**PARECER SOBRE A MELHORIA DAS
CONDIÇÕES DE NAVEGABILIDADE
PELA IMPLANTAÇÃO DO AHE
NA ILHA DO PADRE**

Nº: A&C-PARECER-001/08

TÍTULO: Parecer sobre a Melhoria das Condições de Navegabilidade no rio Madeira pela implantação do AHE na Ilha do Padre

OBJETIVO: O Parecer demonstra a melhoria das condições de navegabilidade no trecho do rio Madeira, pela implantação de eclusa no AHE previsto na Ilha do Padre, indicando as vantagens comparativas dessa localização, em relação à considerada anteriormente para o AHE na Cachoeira do Jirau.

ANEXO I

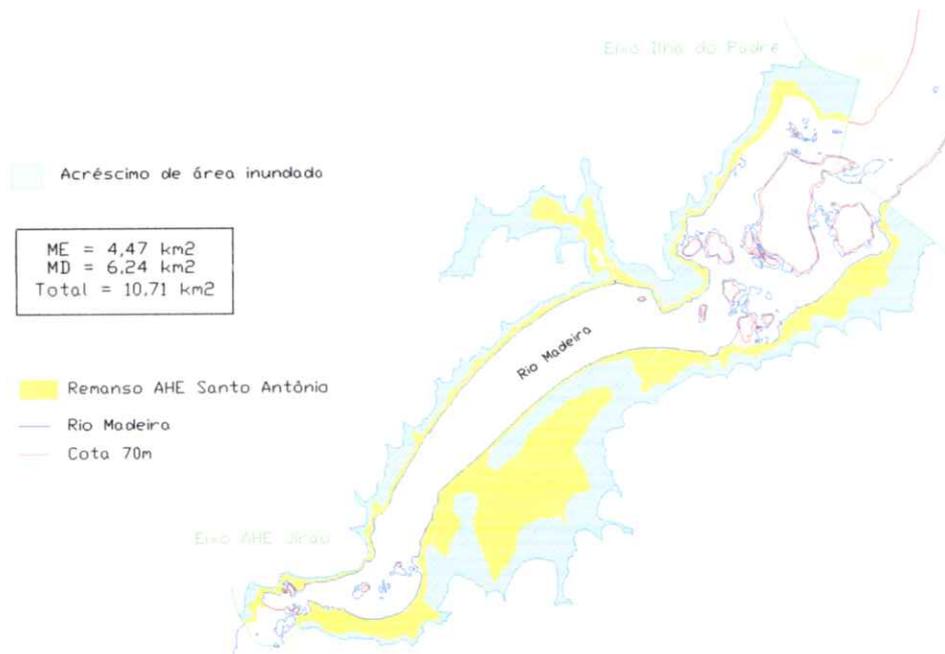
6. No Anexo I, é apresentado um desenho da área inundada do remanso do AHE Santo Antônio, no trecho entre a Cachoeira do Jirau e as corredeiras da Cachoeira Caldeirão do Inferno, bem como o acréscimo dessa área para uma nova posição do eixo do AHE na Ilha do Padre. Como se nota do referido desenho, a cota 70m (marcada em

vermelho) mostra a borda das ilhas, tanto da Ilha do Padre e demais ilhas próximas, quanto de algumas ilhotas situadas no trecho a jusante, próximo do eixo previsto no projeto de viabilidade do AHE Jirau.

7. As dificuldades de qualquer navegação naquele trecho das corredeiras, mesmo considerando o remanso do AHE Santo Antônio, ficam evidenciadas. Para navegar nesse trecho, as embarcações teriam que manobrar para contornar diversos obstáculos, principalmente a Ilha do Padre e demais ilhas daquela área. Teriam que seguir um canal tortuoso, em especial nas saídas do braço esquerdo da Ilha do Padre, tanto de ida quanto de volta.
8. Na Nota Técnica NT nº 004/2006, do DFNIT – Ministério dos Transportes – que analisou as eclusas dos dois aproveitamentos, foi salientada a necessidade de compatibilizar as dimensões das eclusas na definição do gabarito de navegação, o que não havia sido feito nos estudos de viabilidade do Consórcio CNO-FURNAS. O trecho a seguir, transcrito parcialmente da página 6/9 da referida Nota, esclarece:
